RATP
Création de voies de garage et d'un poste
de redressement

enquête publique du 15 janvier au 16 février 2018 inclus

RAPPORT DU COMMISSAIRE
ENQUÊTEUR

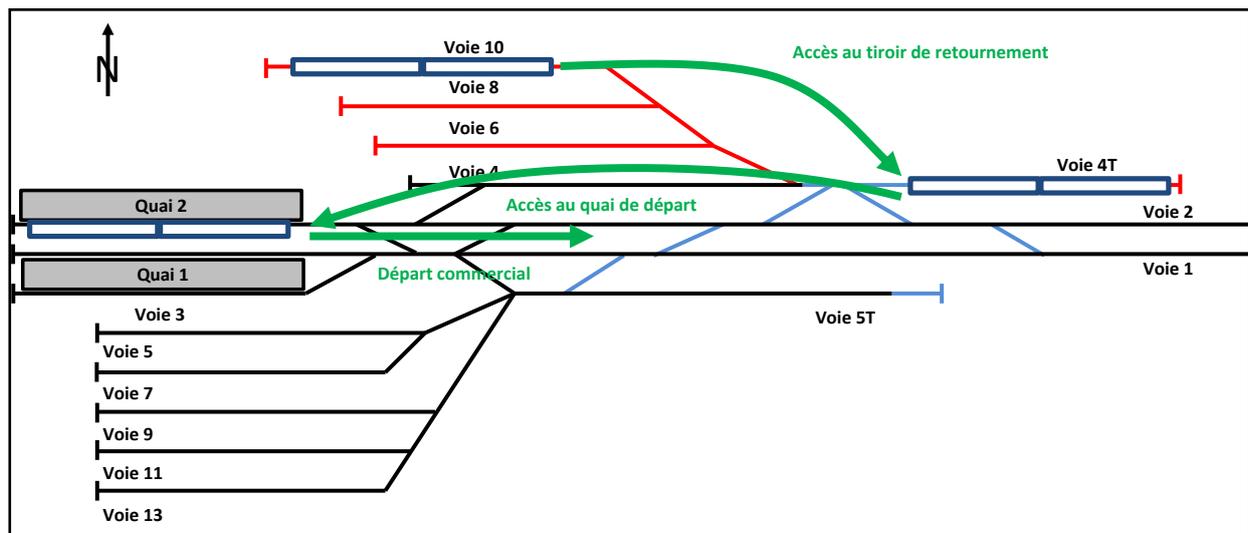
Question n° 10 : Quelles seraient les conséquences pour l'exploitation de la ligne B de la suppression des voies 10 et 4T (les voies 6 et 8 étant conservées ?

Les voies 4T et 10 sont indispensables.

Les bénéfices attendus par le projet, et rappelés ci-avant, ne seraient pas atteints en l'absence de leur réalisation.

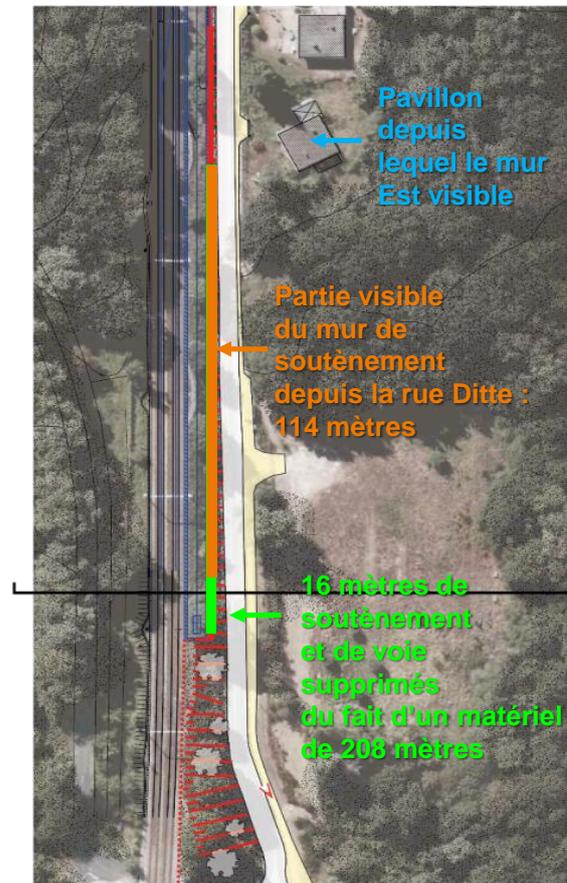
Question n° 11 : peut-on réduire la hauteur du mur de soutènement en agissant sur la géométrie de la voie 4T : réduction de la longueur, voie en pente vers l'est, ... ?

Un mur de soutènement est nécessaire le long de la voie 4T. La hauteur visible de ce mur depuis la rue Ditte varie progressivement entre 0 et 5 mètres. Un seul pavillon est situé en face de la partie visible de ce mur, qui possède à cet endroit une hauteur inférieure à 1 mètre. Hormis ce pavillon, le mur de soutènement n'est visible d'aucun riverain. Le mur est par ailleurs situé en face d'une zone où les constructions de logements ne sont pas autorisées.

Comme indiqué précédemment, la longueur des voies de garage sera réduite de 16 mètres (224 mètres – 208 mètres) dans les études d'avant-projet.

Par ailleurs, l'impact des 5 mètres correspond au tout début de la séquence à l'emplacement précis où nous disposons juste assez d'espace pour restituer un talus planté au pied du mur de soutènement, ce qui atténuerait son impact visuel.

Extrait des photos déposées par le Collectif Pôle Gare (1) (Source : Collectif Pôle Gare)

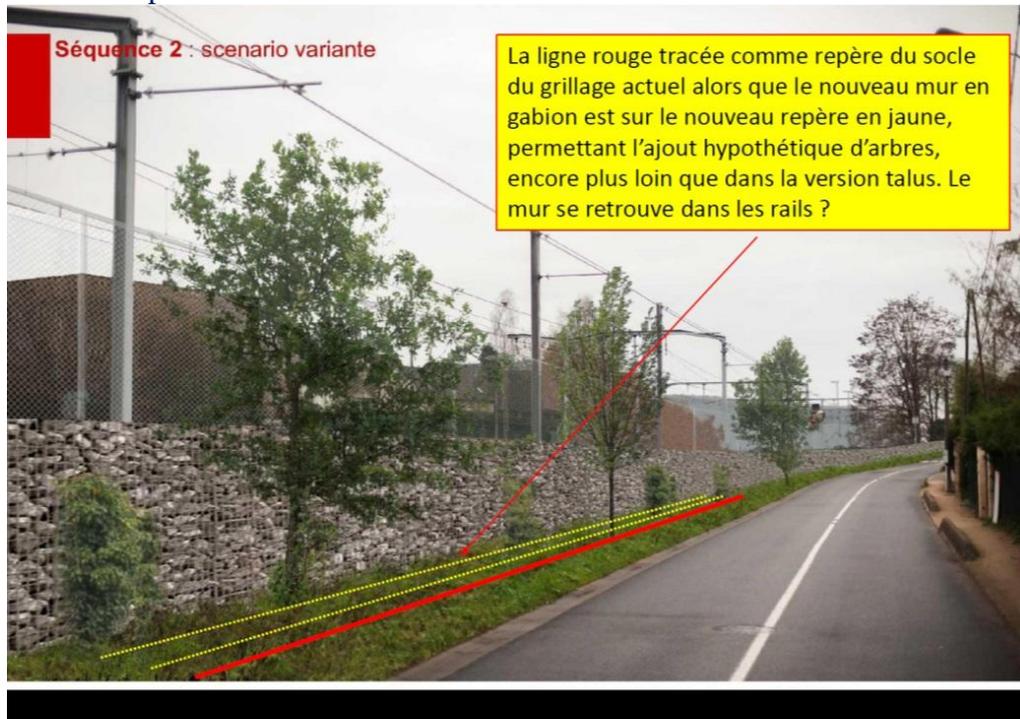
Le photomontage où le trottoir est qualifié de « non faisable » est situé à un endroit comportant une marge de manœuvres très importante, qui offre de véritables possibilités d'améliorer à la fois l'usage des piétons et l'insertion paysagère de la limite ferroviaire

En effet, comme l'indique les coupes ci-dessous, la largeur de la chaussée n'est pas impactée, même si le photomontage peut donner cette impression, c'est juste un effet de perspective.

Par ailleurs, la distance de 7,70 mètres entre la chaussée et le mur constitue une marge de manœuvre très importante : il n'y a aucune raison de diminuer la largeur de la chaussée.

Extrait du dossier d'enquête publique

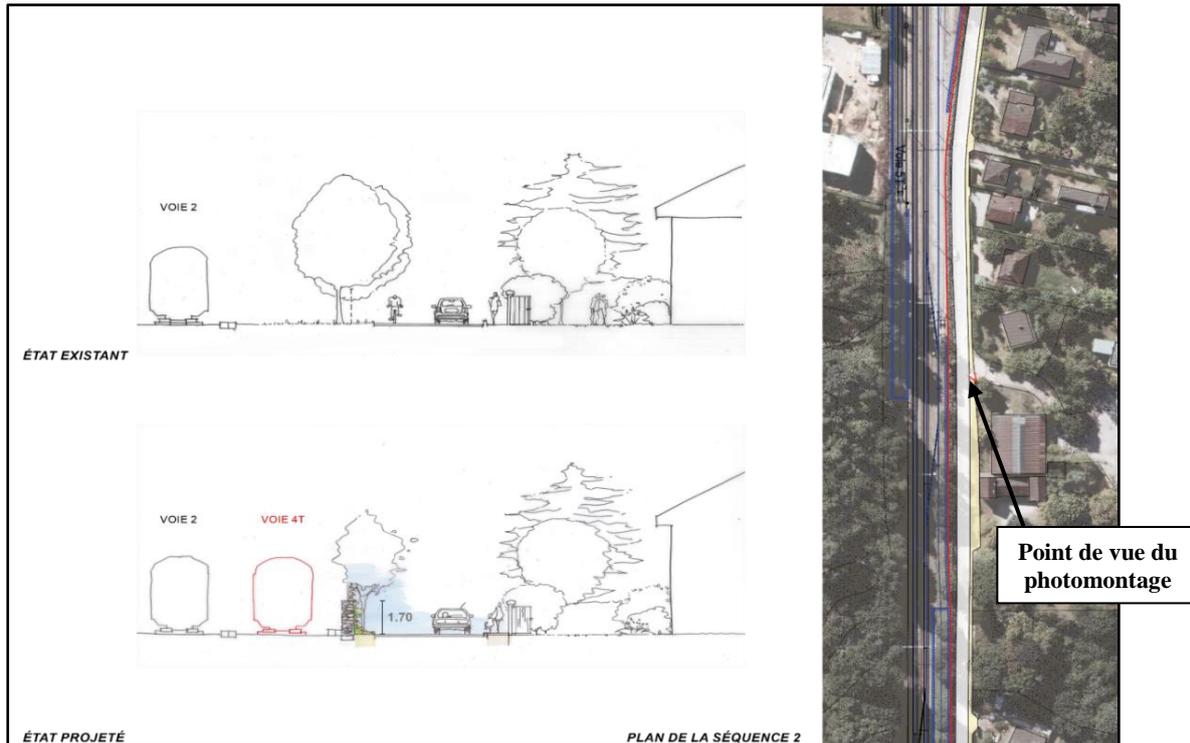
Extrait des photos déposées par le Collectif Pôle Gare (2) (Source : Collectif Pôle Gare)

En effet, comme l'indiquent les coupes et illustrations ci-dessous, l'épaisseur entre la chaussée et les voies pourrait potentiellement permettre l'implantation d'arbustes, tels que suggérés dans le photomontage, et non d'arbres qui nécessiteraient une largeur plus conséquente.

Toutefois, à ce stade des études ce n'est pas une certitude, et les études d'avant-projet permettront de vérifier si cette volonté peut être appliquée.

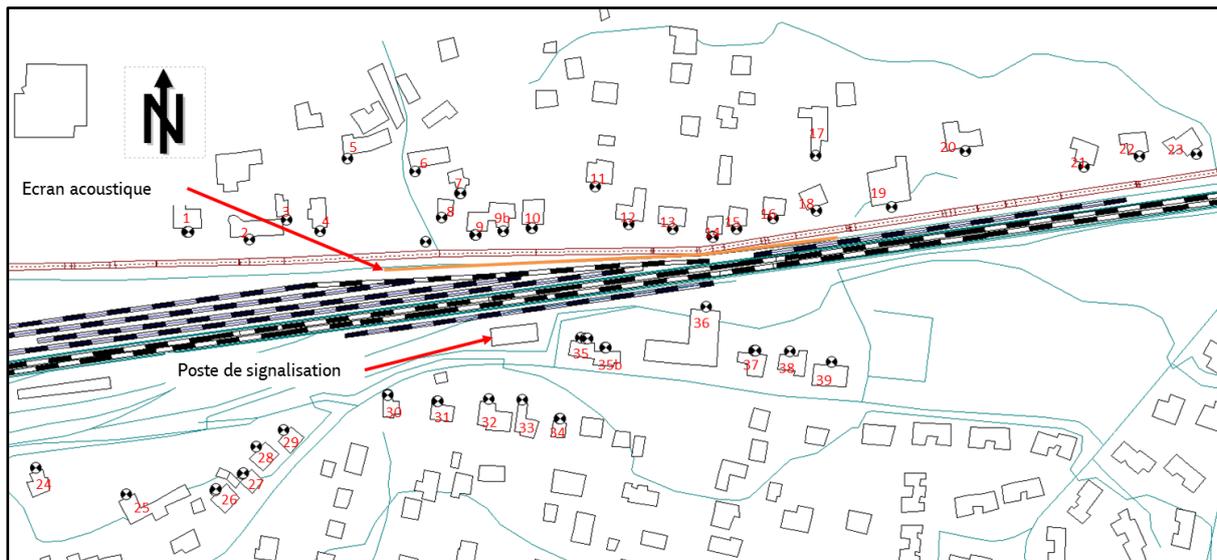
Question n° 14 : Quelles mesures sont envisagées dans le cadre du projet pour ne pas augmenter les niveaux de bruits ressentis actuellement ?

L'écran acoustique a été prolongé au-delà de la stricte réponse à la réglementation.

L'étude d'impact indique par ailleurs une diminution des niveaux acoustiques liés à la circulation des trains pour de nombreux bâtiments avec l'écran acoustique par rapport à la situation actuelle.

Cette diminution atteint même à son maximum 5,5 dB(A).
